**BULLETIN DE SERVICE**  
**SERVICE BULLETIN**

**N°81**

**Objet** Object : DRAINAGE DU FOND DE FUSELAGE SOUS RESERVOIR  
FUSELAGE DRAINING, UNDER RESERVOIR

Avions concernés : R 2100 - R 2100 A - R 2160 - R 2160 D

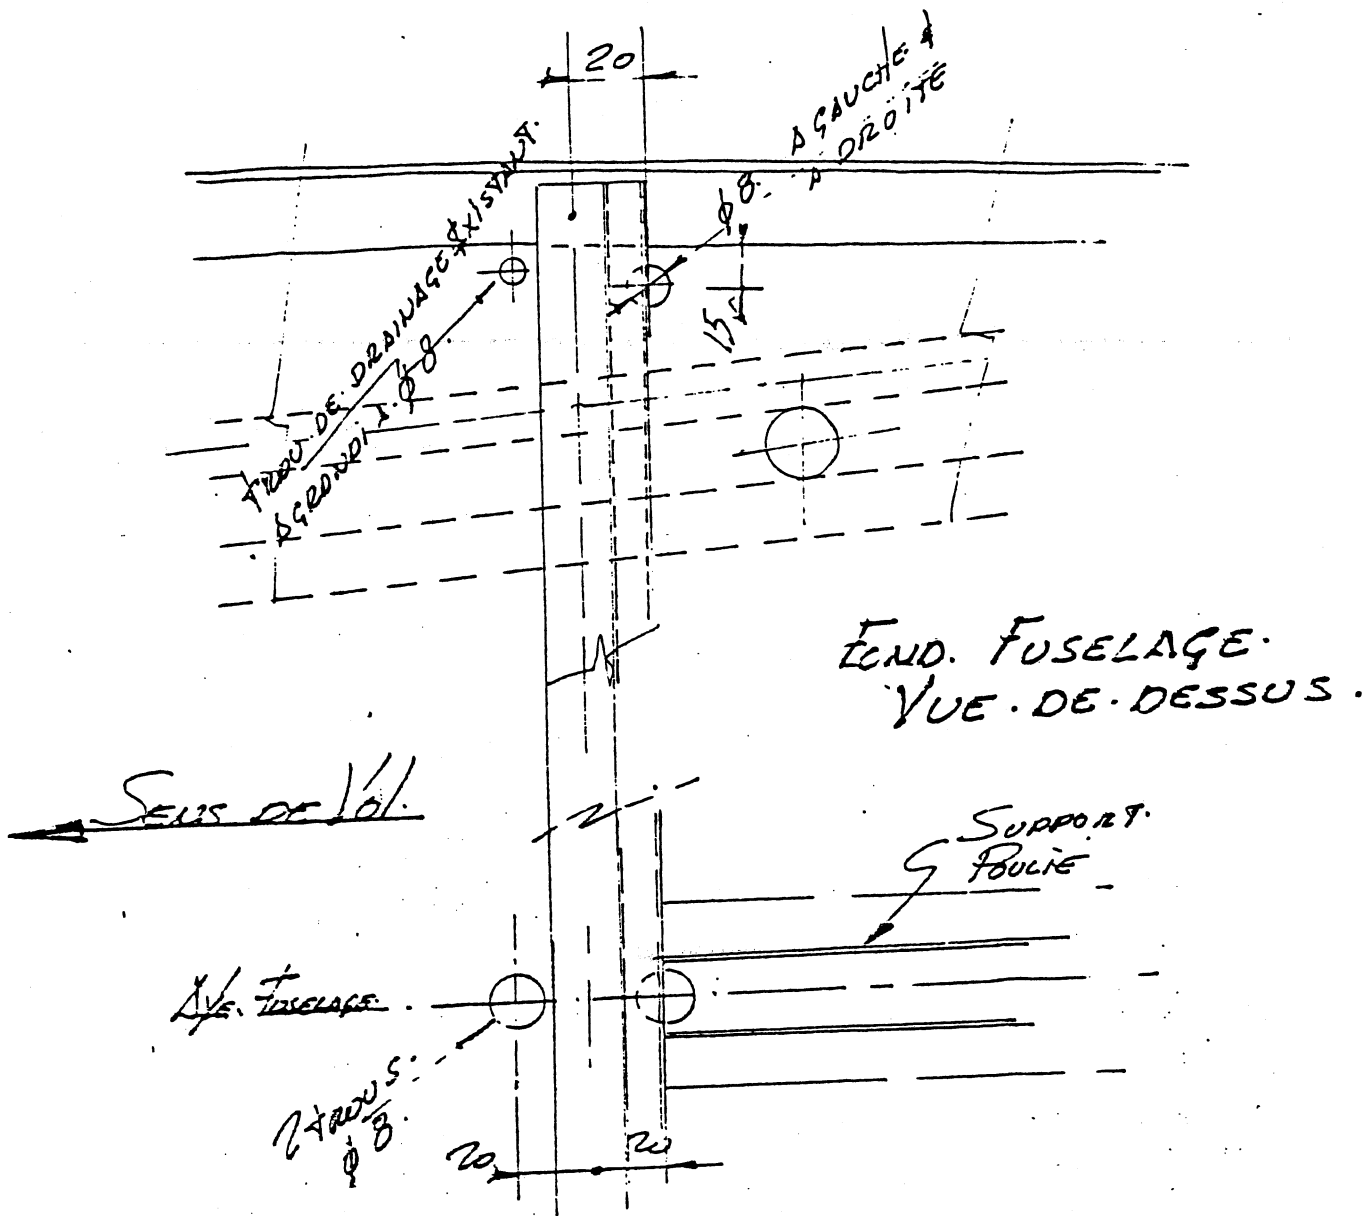
Lors de la prochaine visite de 50 heures vérifier le diamètre et le nombre (6) des trous de drainage situés dans le fond du fuselage, sous le bidon.

S'ils ne sont pas conforme au plan 22.40.48 ci-joint, les modifier ou les percer en conséquence.

During the next 50-hour inspection, check the diameter and the number (6) of drain holes located in the fuselage belly, under the reservoir. If they do not comply with attached drawing n° 22.40.48, modify or drill them, as required.

Ce plan fait l'objet de la modification n° 1097.
